リサイクル燃料備蓄センター
設計及び工事の計画の変更認可申請書
(補足説明資料)

受入れ区域天井クレーンの耐震性

本資料は、設工認申請書において既認可の設計及び工事の方法（平成 22 年認可）（以下「既設工認」という。）から変更となる受入れ区域天井クレーンについてその設計開発プロセス及び工事の方法について説明するものである。

図1 トロリストoppa

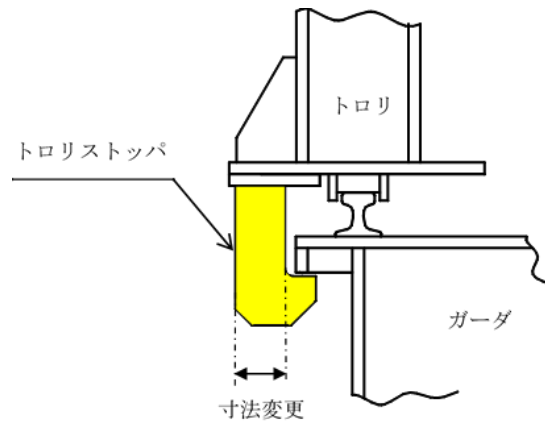
既設工認の設計においてトロリストッパの強度が不足していることが確認された。そのためトロリストッパの耐震強化を実施する。

トロリストッパの耐震強化について変更点を表 2 に示すとともにトロリストッパを図 1 に示す。

部材	耐震補強内容	変更前	変更後
トロリストッパ	材料	SS400	SM490A
	寸法

トロリストッパの材料及び寸法の変更を行う。
